Rapport présenté à la Commission de Surveillance de la Centrale Nucléaire de Fessenheim par le Professeur Luc Gillon

LES DEFAUTS DE COUVERCLES DE CUVES DES REACTEURS DE FESSENHEIM

Figure 1

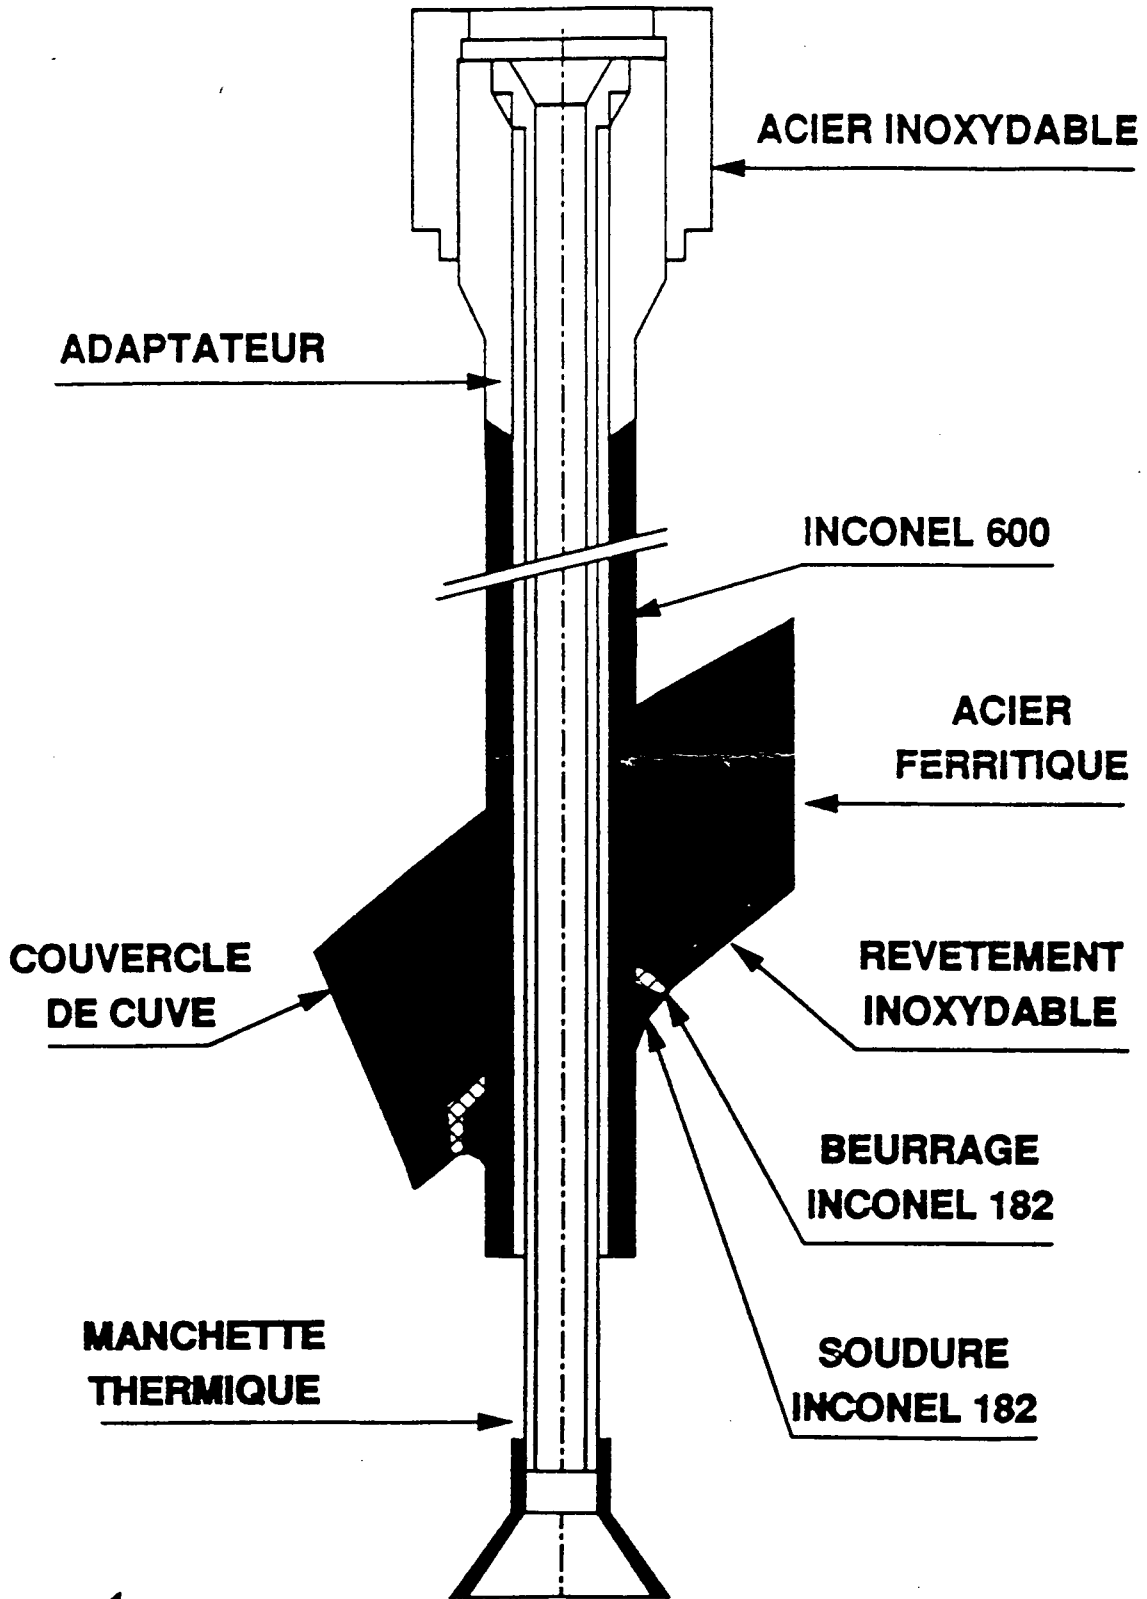
Ce défaut provenait d'une fissure longitudinale dans le manchon en Inconel 600 constituant la traversée du couvercle de cuve et appelé adaptateur. L'envergure de la fuite a été estimée à 1 litre/heure. Le schéma est donné en annexe 1.

L'origine de la fissure semble due à des tensions importantes qui se sont créées dans l'adaptateur par suite de la soudure de celui-ci au couvercle de cuve. Ces tensions sont d'autant plus importantes que l'adaptateur est soudé dans une partie périphérique du couvercle, là où sa courbure est maximum.

- Les fissures longitudinales suivant l'axe principal de l'adaptateur; de telles fissures peuvent conduire à des fuites mais ne présentent pas, normalement de danger grave pour la sécurité.

- Le second type possible de fissures serait des fissures circonférentielles perpendiculaires à l'axe principal de l'adaptateur et qui pourraient conduire à une rupture du tube avec éjection de celui-ci; de telles fissures seraient à considérer comme extrêmement dangereuses pour la sécurité.

Figure 2.

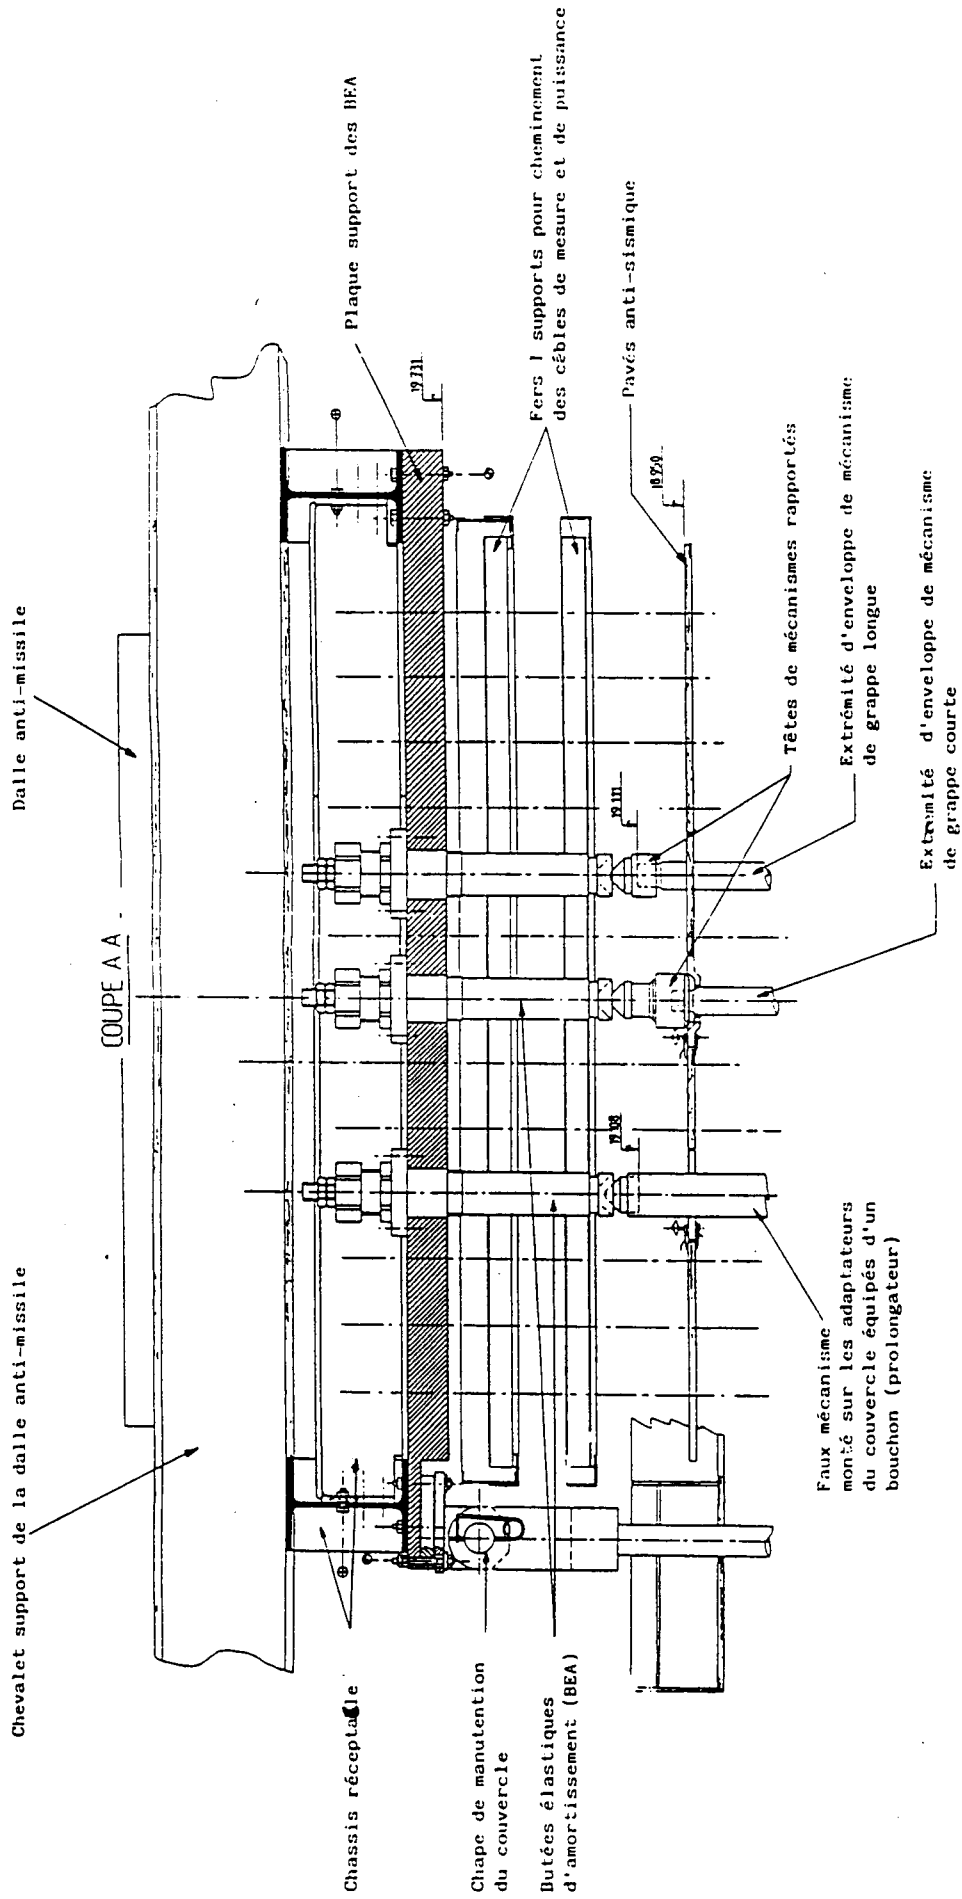
En cas d'une rupture circonférentielle d'un adaptateur, la pression intérieure dans la cuve du réacteur de 155 bar pourrait provoquer l'éjection de cet adaptateur. Ceci constituerait un accident grave, car il s'agirait d'une fuite dans le circuit primaire, pratiquement impossible à colmater. De plus, l'adaptateur ainsi éjecté sous haute pression pourrait constituer un missile qui endommagerait les structures placées au-dessus de lui.

EDF a donc prévu l'installation d'un dispositif anti-éjection, dont le plan est donné en annexe 2.

Un tel dispositif a été installé sur la tranche 1 lors de l'arrêt 1993 du 17.04.93 au 17.06.93 et sur la tranche 2 lors de l'arrêt du 23.05.92 au 02.12.92.
